ESCOPO DA REVISÃO EM FUNÇÃO DO CONTRATO SCEC 17/2020:

RESTAURADOR DO SOBRADO CORONEL ESMÉDIO
PRAÇA CORONEL ESMÉDIO, S/N, PORTO FELIZ
PROJETO EXECUTIVO
LÓGICA, TELEFONIA E SEGURANÇA
PLANTA DO SÓTÃO

PLANTA PARCIAL DO SÓTÃO
ESC.: 1/75

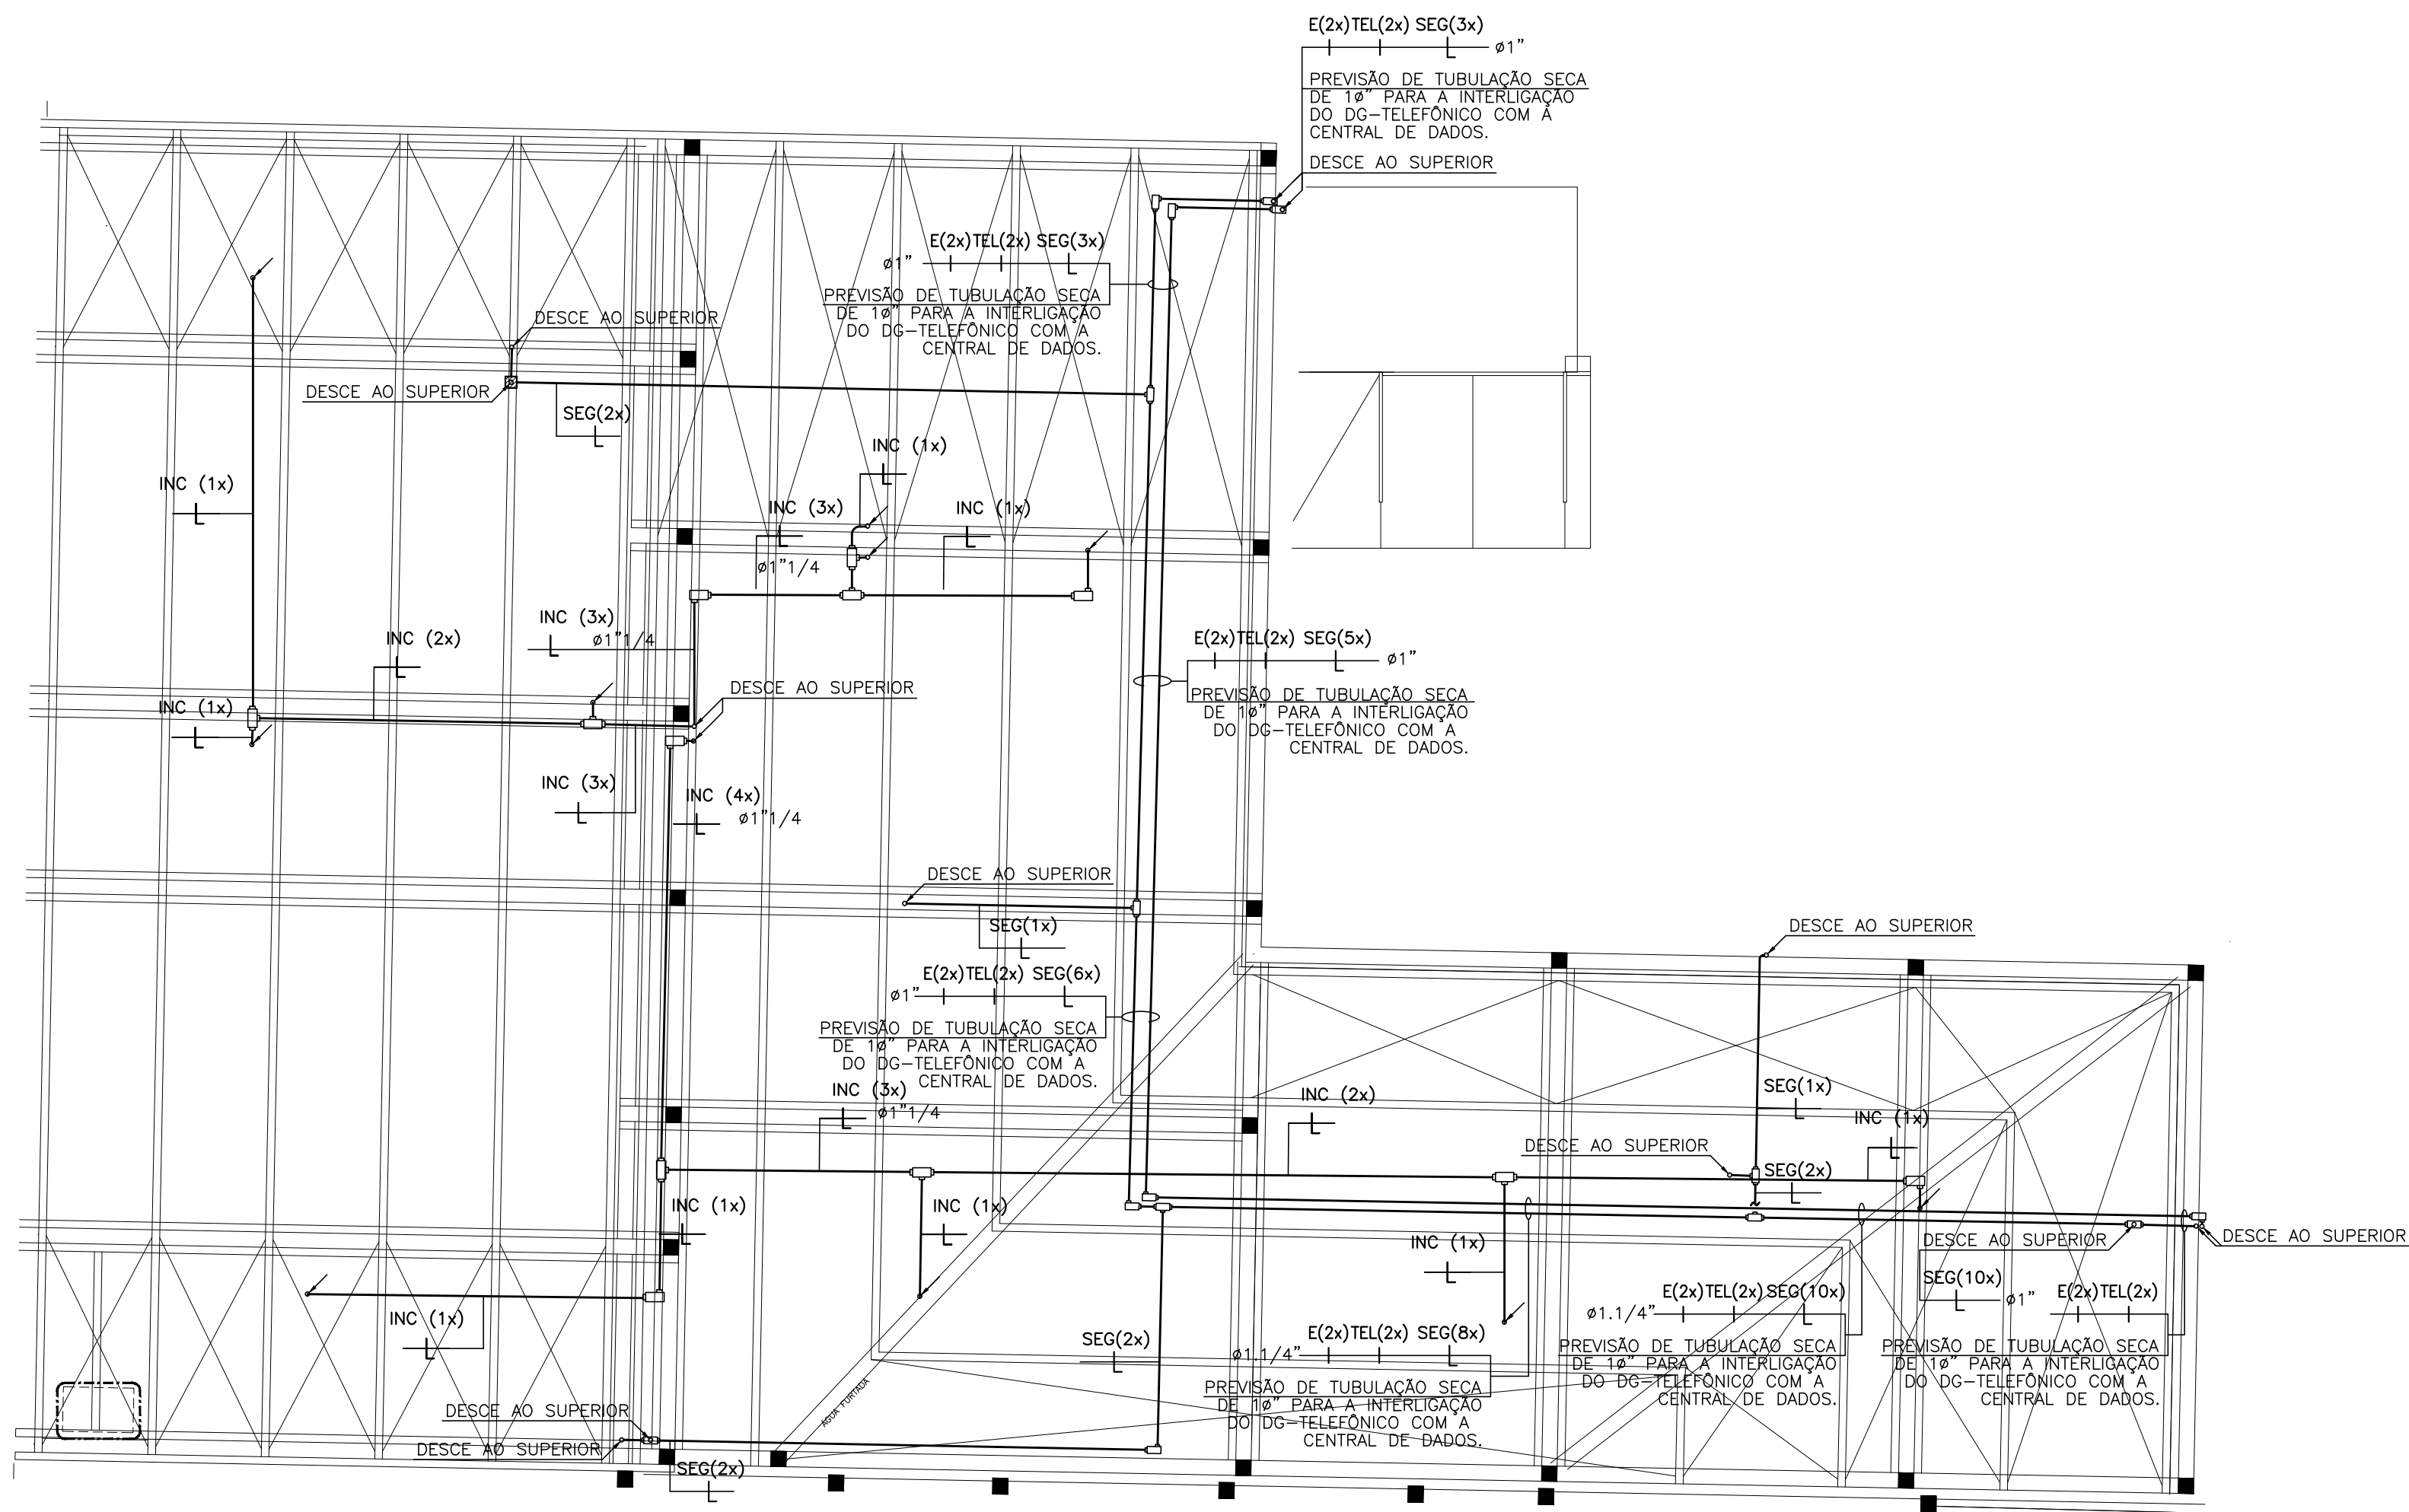
- 1 - MUDANÇA DE LAYOUT DOS TRILHOS DE ILUMINAÇÃO DO PAVIMENTO SUPERIOR SEM A ALTERAÇÃO DE CIRCUITOS OU DA POTÊNCIA INSTALADA.
- 2 - ADEQUAÇÃO DE 1 ELEVADOR DE ACCESSIBILIDADE PRÓXIMO À RUA ARCÍLIO BORGES, PARA TANTO FOI UTILIZADO 1 DOS CIRCUITOS RESERVA DO QGBT.
- 3 - SUPRESSÃO DOS CONDUTORES DAS INSTALAÇÕES DE AR-CONDICIONADO DOS QUADROS QFAC-1 (F4) E QFAC-2 (F5) DESDE O QGBT, DEMANDANDO A "TUBULAÇÃO SECA" COMO PREVISÃO PARA FUTURA INSTALAÇÃO.
- 4 - INCLUSÃO DO SISTEMA DE COMBATE A INCENDIO NO PROJETO DE INSTALAÇÕES ELÉTRICAS.
- 5 - REVISÃO DO FUNCIONAMENTO DOS ESPELHOS D'ÁGUA.
- 6 - INCLUSÃO DE SISTEMA DE ILUMINAÇÃO PARA A MARQUISE.
